Lindås kommune  
Kvernhusmyrane 20  
5914 ISDALSTØ

15/5-2015

### **Alternative anleggsmodeller lokalitet Rekeviki – sak 14/7124**

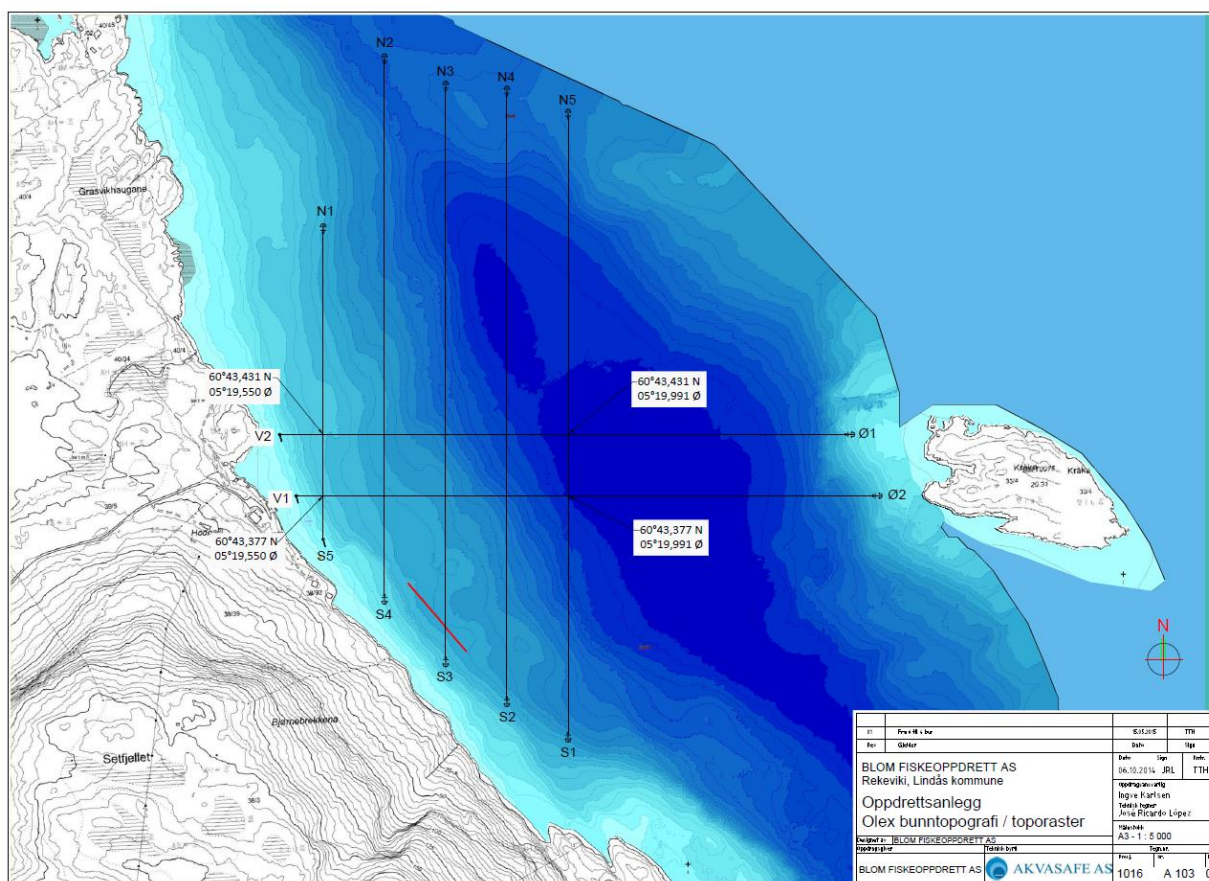
Viser til møte onsdag 13 mai på rådhuset ang vår klagesak som skal behandles i PMU 19 mai. Det er av avgjørende betydning for oss å komme frem til en løsning for anlegget på Rekeviki som kommunen kan leve med i forhold til gjeldende kommuneplan og de øvrige innspill/klager som har kommet til vår søknad. Vi har samtidig beskrevet i vår dispensasjonssøknad som ble avslått og vår klage på vedtaket hva som er vår store utfordring. Det regulerte akvakulturområdet er i knappest laget for de merd og anleggstyper som i dag nyttes i oppdrettsnæringen. For å få et optimalt miljø for fisk og sjømiljøet trenger vi å komme oss litt lengre ut samt å få større avstand mellom nøtene.

Omsøkt med 33 % reduksjon av areal til 4 ringer inkl fortøyningsskisse

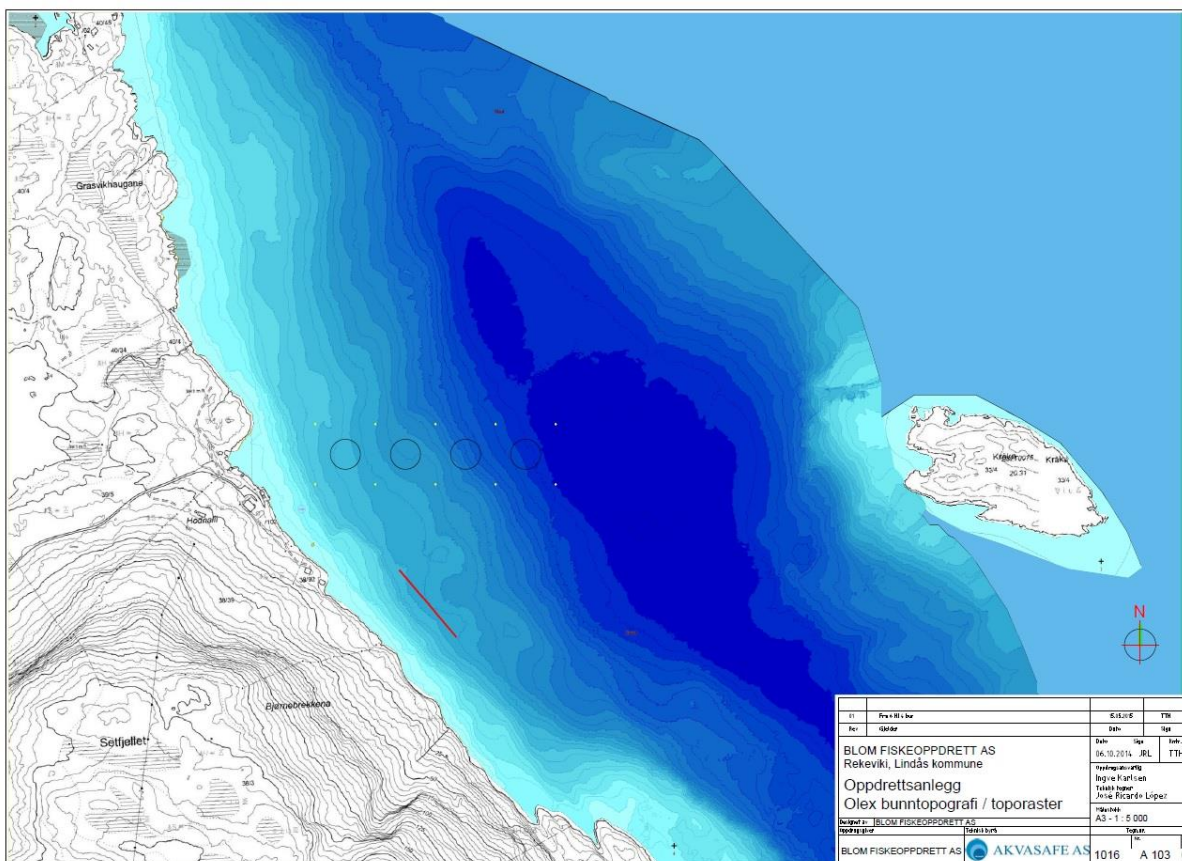
Vi har i vår søknad søkt om å legge ut 6 ringer. Dette vil da strekke seg 600m utover i 100m i bredden. Vi kan redusere lengden på dette ved å gå ned til 3 eller aller helst 4 ringer. 3 ringer (300m) er et minimum. Får vi lagt ut 4 (400m) kan vi få en mer optimal drift med at vi hele tiden kan ha en tom ring til å flytte fisk internt i anlegget med. Dette er et poeng som er viktig siden Blom har nå begynt med en ny miljøvennlig metode for avlusing der vi avluser fisken med lunkent vann. Da må vi pumpe fisken fra en merd til en annen, og da er vi avhengig av å alltid ha en tom merd. Å gå fra 6 til 4 merder vil være en reduksjon på 33 % av omsøkte areal. Se kartskisse.

Omsøkt med 33 % reduksjon av areal til 4 ringer eks. fortøyningskisse. Dette er det som vil vise på overflaten.
